Znak sprawy: **GK.271.1.2019**

dotyczy: przetargu nieograniczonego na „Dostawę i montaż instalacji kolektorów słonecznych na terenie Gminy Białopole”.

- A. Działając na podstawie art. 38 ust. 2 ustawy z dnia 29 stycznia 2004 r. Prawo zamówień publicznych (t. j. Dz. U. z 2018 r., poz. 1986 z późn. zm.) – dalej „ustawa Pzp”, **Zamawiający – Gmina Białopole, ul. Chełmska 1, 22-135 Białopole, przekazuje treść kolejnych zapytań dotyczących Specyfikacji Istotnych Warunków Zamówienia (SIWZ), [wraz z udzielonymi odpowiedziami](#).**

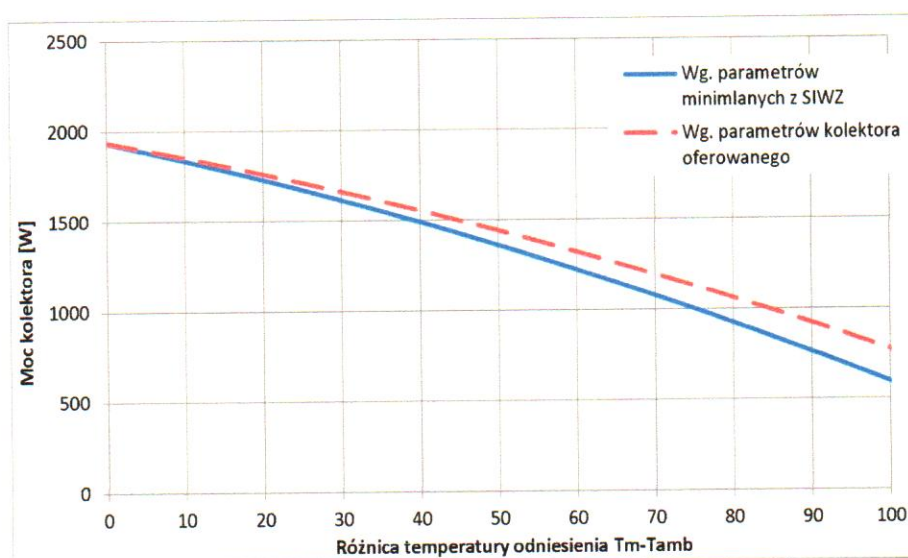
W opisie przedmiotu zamówienia Zamawiający podał jako minimalne parametry kolektora słonecznego :

- Powierzchnia brutto: nie więcej niż 2,8 m²
- powierzchnia czynna / absorbera: nie mniej niż 2,3 m²,
- sprawność optyczna do powierzchni czynnej: nie mniej niż 84%,
- współczynnika strat a_1 do powierzchni czynnej: nie więcej niż 4,12 W/(m²K),
- współczynnika strat a_2 do powierzchni czynnej: nie więcej niż 0,017 W/(m²K²).

Dla każdego kolektora słonecznego w dostępnych publicznie wynikach badań w ramach certyfikacji Solar Keymark, prezentowane są obliczone moce zawsze dla takich samych charakterystycznych warunków odniesienia, co także dla osób mniej zorientowanych umożliwia proste, jednoznaczne i bezpośrednie porównywanie mocy kolektorów, a w przypadku przedmiotowego postępowania ocenę spełnia wymaganych parametrów minimalnych. Postawienie wymagań co do wydajności kolektora słonecznego wyłącznie w postaci wymaganej mocy minimalnej kolektora, umożliwia Zamawiającemu uzyskanie kolektora o wyższej wydajności cieplnej i osiągnięcie wyższego efektu ekologicznego niż wynika z wymagań opisanych w SIWZ. Jednocześnie zamawiający nie będzie ograniczał konkurencji, poprzez niedopuszczenie do zastosowania produktów o wyższej wydajności, co łatwo robić wprowadzając wiele szczegółowych parametrów, jak jest to zrobione w obecnej specyfikacji, na przykład w postaci współczynników

sprawności czy też minimalnej powierzchni czynnej (apertury). Parametry te osobno nie wskazują na wydajność cieplną kolektora słonecznego, a dopiero wyliczona na ich podstawie moc dla różnych warunków pracy pozwala na dokonanie obiektywnego porównania oferowanych kolektorów. Przyjęty opis przedmiotu zamówienia, z obecną treścią w zakresie kolektorów słonecznych narusza zasady konkurencji co jest sprzeczne z prawidłowym wydatkowaniem środków publicznych, gdyż nie dopuszcza do zastosowania oferowanego przez nas kolektora lepszego, o wyższej wydajności cieplnej w każdych warunkach pracy. Zobrazowane zostało to na poniższym wykresie:

Wnosimy o potwierdzenie, że Zamawiający dopuszcza do zastosowania kolektor słoneczny o powierzchni apertury nie mniejszej niż $2,26\text{m}^2$, którego moc dla różnicy temperatury dT wynoszącej odpowiednio 0K, 10K, 30K, 50K i 70K jest każdorazowo wyższa od mocy kolektora, wymaganej przez Zamawiającego w SIWZ, co przekłada się na osiągnięcie wyższych wskaźników energetycznych dla mieszkańców Gminy a zatem spełnienie najważniejszego celu projektu.

Zamawiający **podtrzymuje zapisy w opisie przedmiotu zamówienia i udzielonych odpowiedziach.**
